AG-MI-2014-05-C-DE – Kraftstoffpumpenrelais

GEGENSTAND

Inspektion des Konfigurationsstandes 'Kraftstoffpumpenrelais' und ggf. Austausch gegen verbesserte Komponente.

Abb. 1 – 5-Poliges (links/auszutauschendes Relais) und 4-Poliges Relais (rechts/verbessertes Relais)

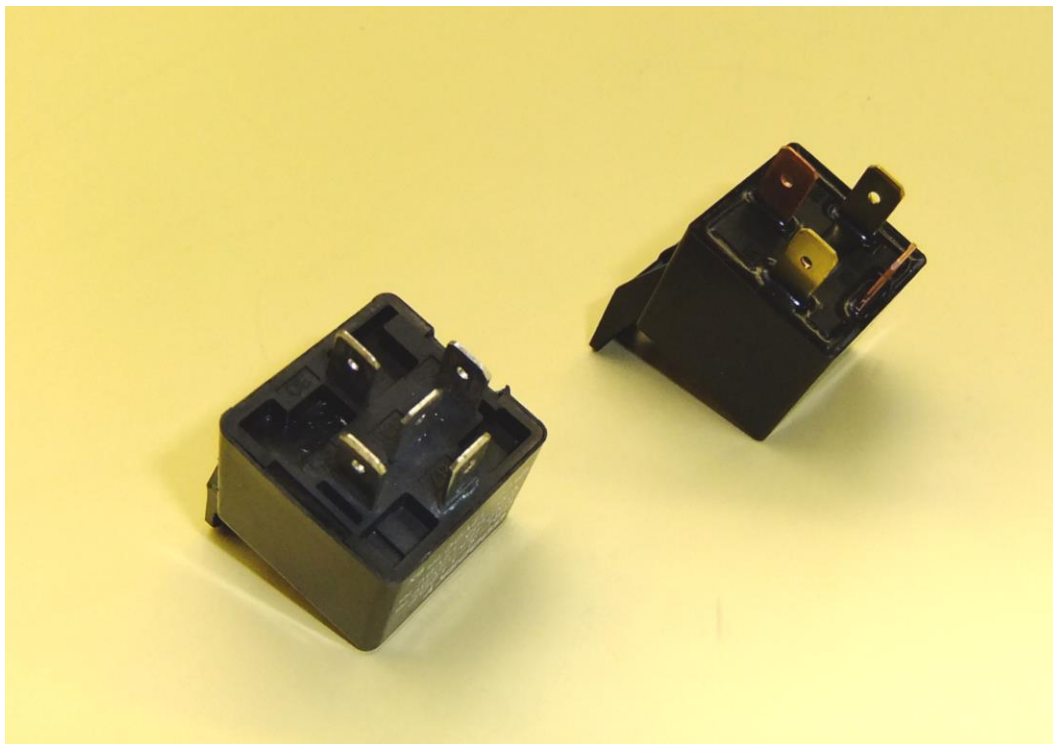
- 1 Kontakte des Kraftstoffpumpenrelais zählen (Abb. 1)
- 2 5 Kontakte: Relais gegen neues Relais (C.EL902.03.01 / V.EL901.02.01) austauschen, dabei die Stecker wieder auf die gleichen Kontakte aufstecken, wie bei dem alten Relais - **Nummerierung der Relaiskontakte beachten!**
- 3 4 Kontakte: Keine Aktion notwendig
